Akceptujemy przedstawioną trasę przyłącza ciepłowniczego do budynku mieszkalnego w Bydgoszczy przy ul. Kampinowskiej 1 przedstawioną na załączniku graficznym, stanowiącym integralną część oświadczenia.

DECYZJA NR UP 659/2021

dotyczy: budowy przyłącza ciepłowniczego z miejskiej sieci ciepłowniczej do budynku położonego przy ul. Kampinoskiej 1 w Bydgoszczy

Załącznik
mapa wykonana w systemie KPEC EC.GIS (skala 1:250)

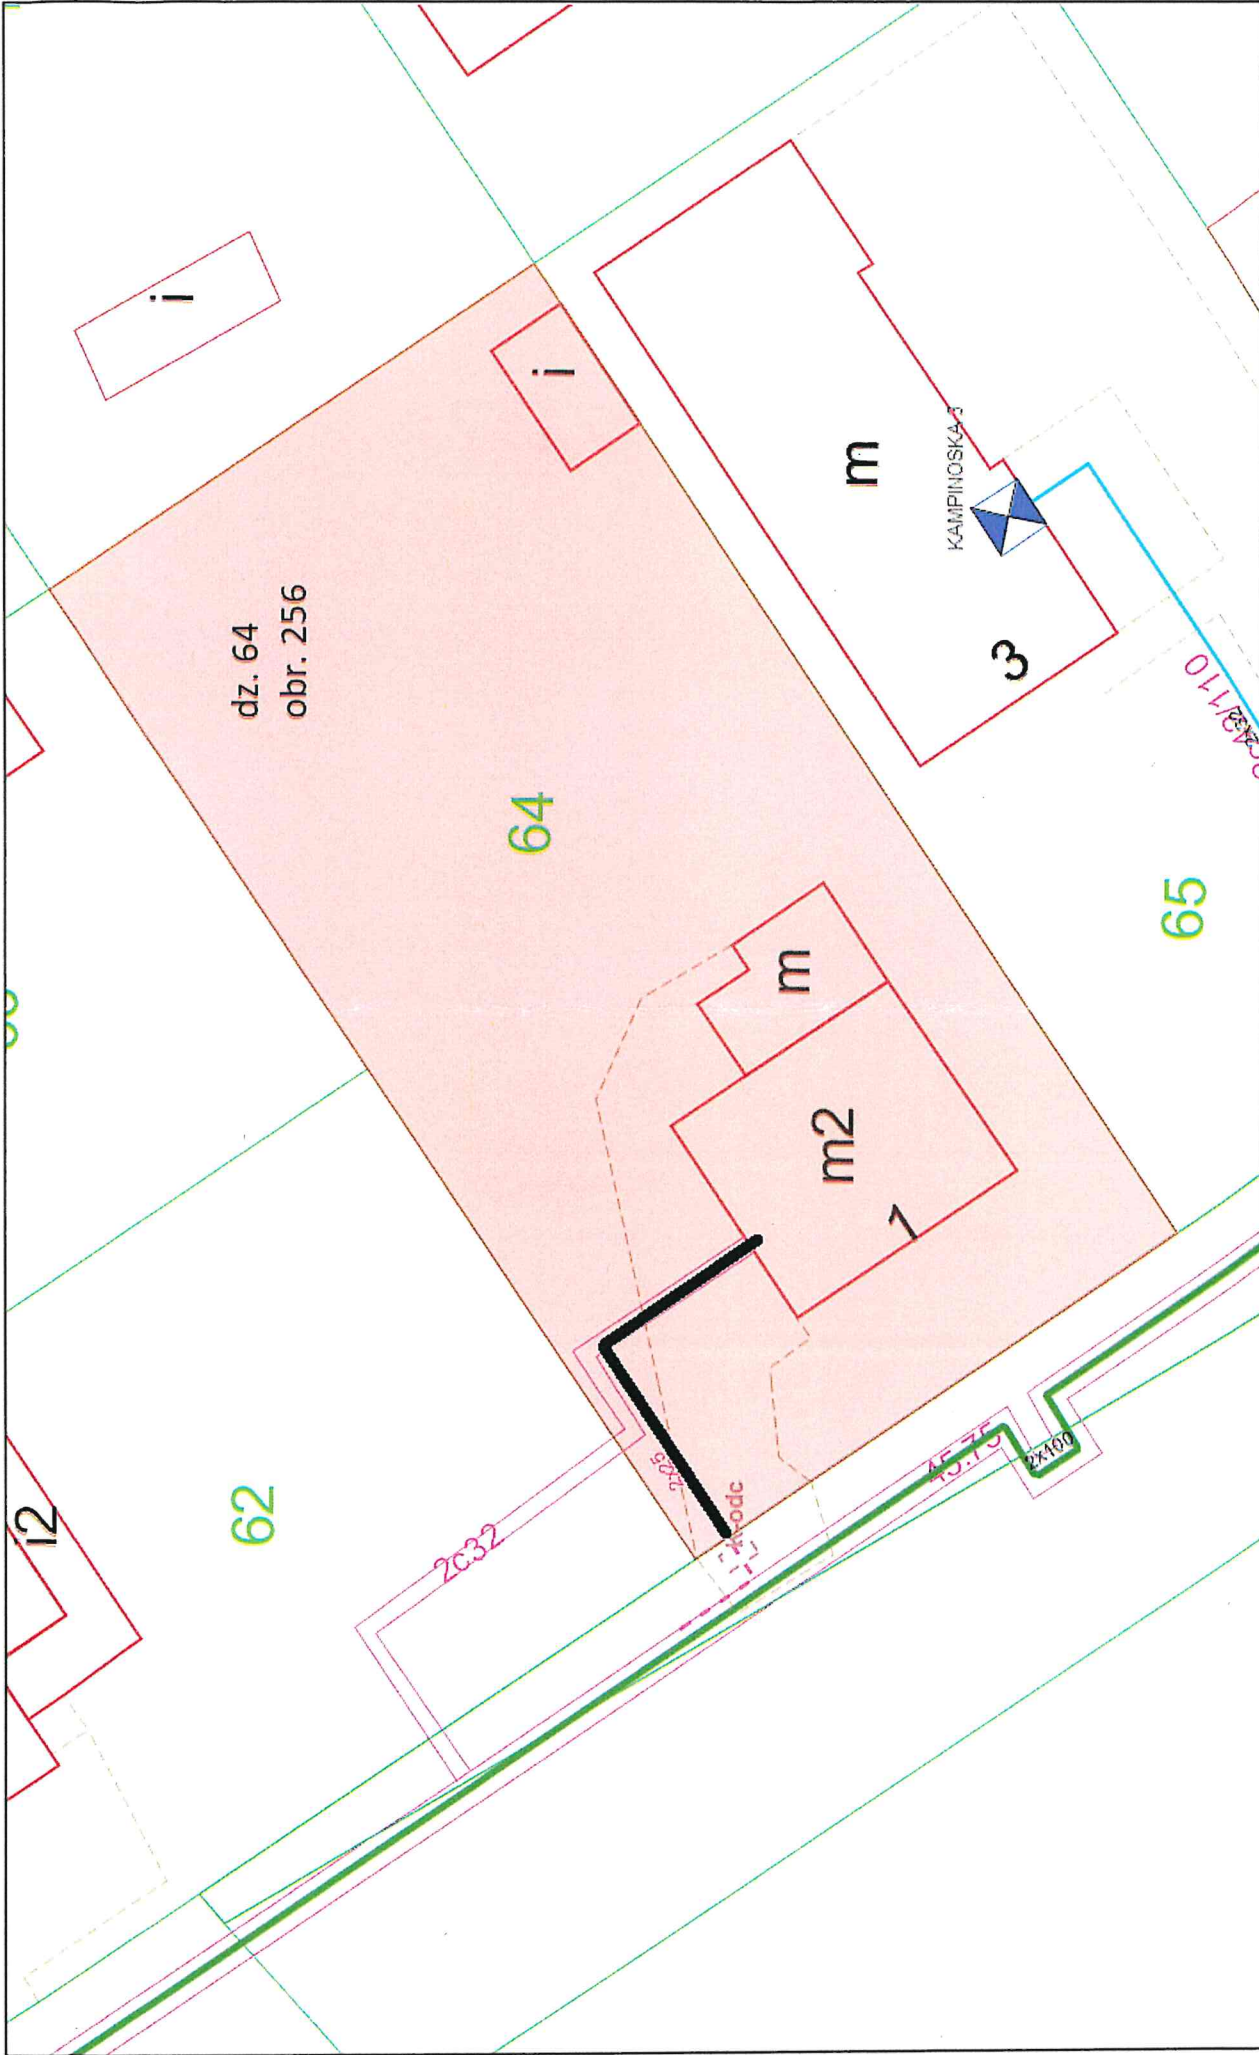
Wyrażam zgodę na czasowe i trwałe zajęcie terenu pod budowę przyłącza ciepłowniczego 2 x Dn25 (podziemnego, preizolowanego) do przedmiotowego budynku.

Inwestor (KPEC spółka z o.o.) własnym kosztem i staraniem przywróci teren do stanu sprzed realizacji inwestycji.

Załącznik
Do: opinii kompromisowej
dotyczącej decyzji administracyjnej
znak UP-4025/1068/2
z dnia 22.07.2021

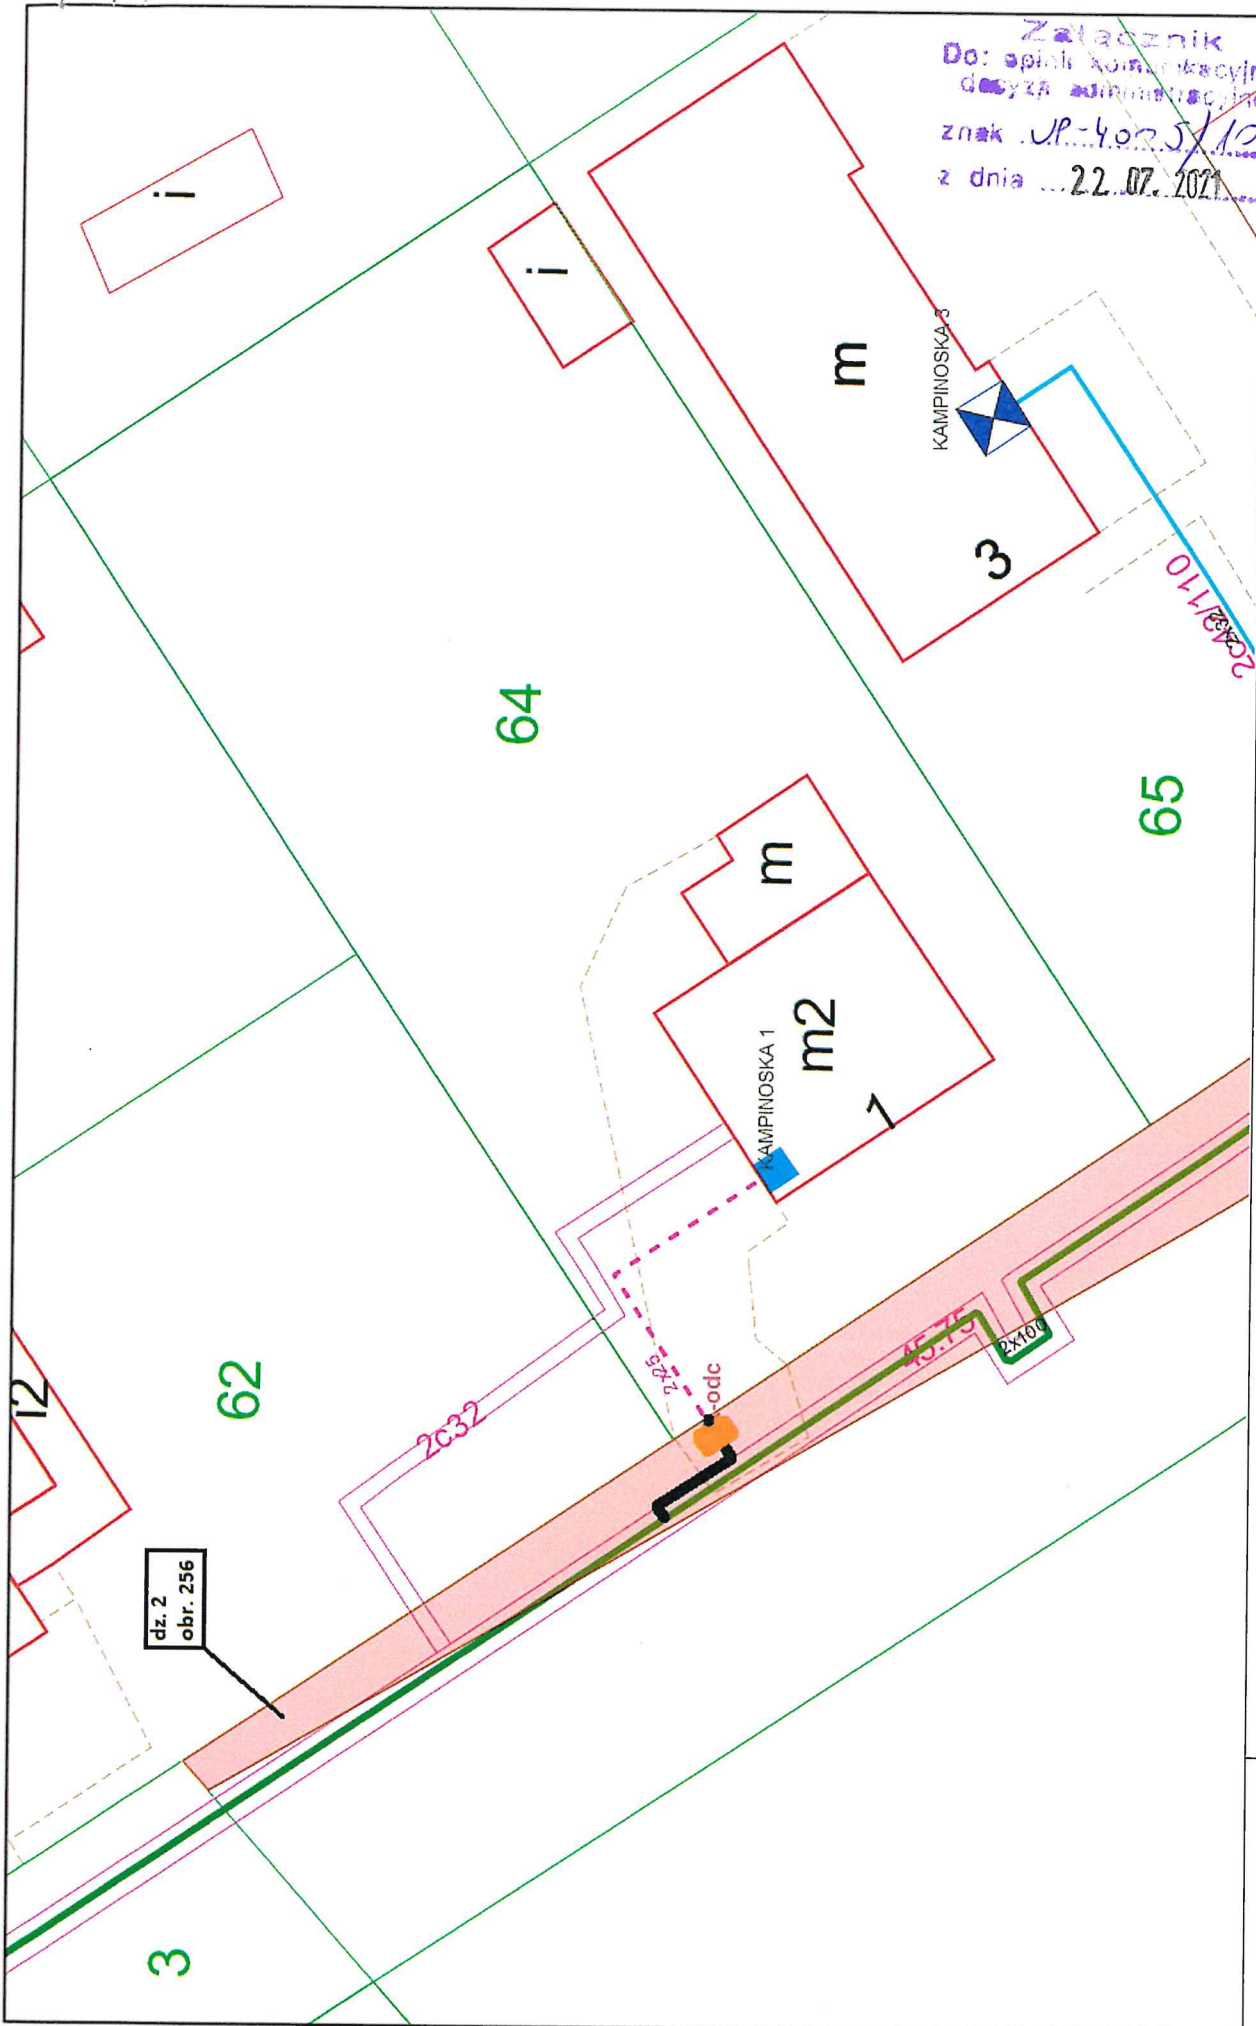
3. **Ustala się następujące warunki umieszczenia inwestycji oraz przywrócenia pasa drogowego do stanu pierwotnego:**
 - a) w przypadku kolizji w/w sieci z elementami pasa drogowego, podczas przebudowy pasa drogowego, inwestor (gestor urządzenia) na własny koszt dokona przełożenia lub zabezpieczenia uzgadnianej sieci.

- b) Inwestor (gestor urządzenia) ponosi koszt budowy lub modernizacji urządzeń, nawierzchni w pasie drogowym związanych z likwidacją kolizji projektowanych urządzeń ze stanem istniejącym,

- c) konstrukcję jezdni o nawierzchni gruntowej należy odtworzyć następująco: w śladzie wykopu i w klinie odłamu – ostatnią warstwę zasyпки gruntowej gr. 25 cm należy odbudować z kruszywa drogowego z wtórnego przerobu, na długości zadania nawierzchnię należy wyprofilować nadając spadki drogowe,

- f) należy wykonać badania zagęszczenia gruntu dla każdego metra zasyпки gruntowej licząc od dna wykopu,
 - g) do odbioru pasa drogowego należy w formie elektronicznej przedłożyć inwentaryzację powykonawczą odbudowanych konstrukcji pasa drogowego ,

- i) należy zachować wszelkie parametry zawarte w projekcie.
 - j) wniosek w sprawie zezwolenia na prowadzenie robót budowlano-montażowych w pasie drogowym należy uzupełnić o projekt organizacji ruchu.

ul. Kampinoska 1, Bydgoszcz

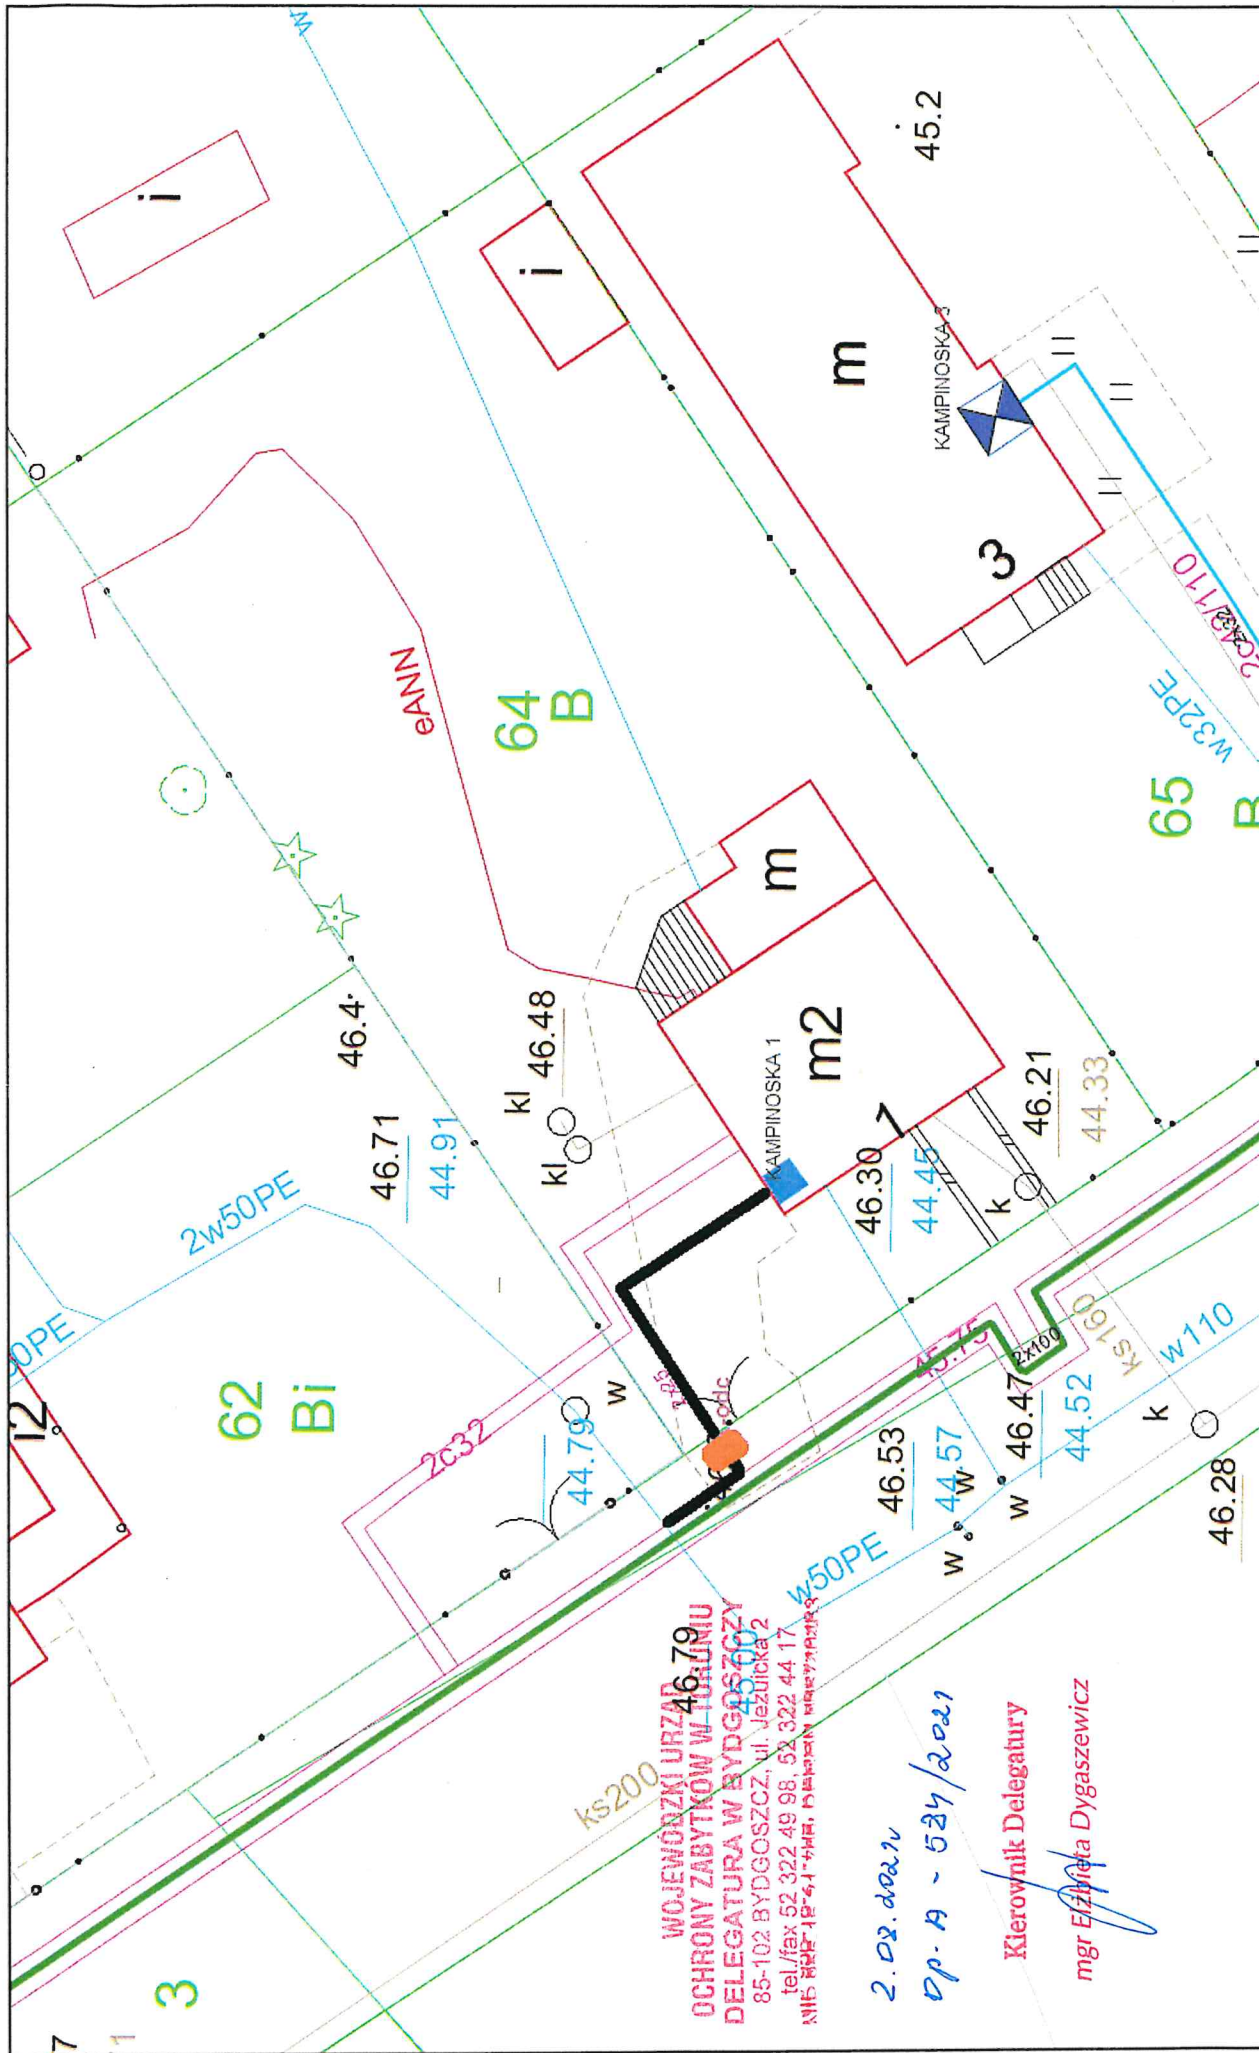
Wojewódzki Urząd Ochrony Zabytków w Toruniu Delegatura w Bydgoszczy opiniuje budowę przyłącza ciepłowniczego z miejskiej sieci ciepłowniczej do budynku położonego przy ul. Kampinoskiej 1 w Bydgoszczy **w zakresie prac ziemnych i ochrony archeologicznej** z następującymi uwagami :

w przypadku odkrycia w trakcie prac ziemnych obiektu zabytkowego wymagane jest:

1. wstrzymanie wszelkich robót mogących uszkodzić lub zniszczyć odkryty obiekt,
2. zabezpieczenie tego obiektu i miejsca jego odkrycia,
3. niezwłoczne zawiadomienie o tym Kujawsko-Pomorskiego Wojewódzkiego Konserwatora Zabytków, a jeśli nie jest to możliwe Prezydenta Bydgoszczy.
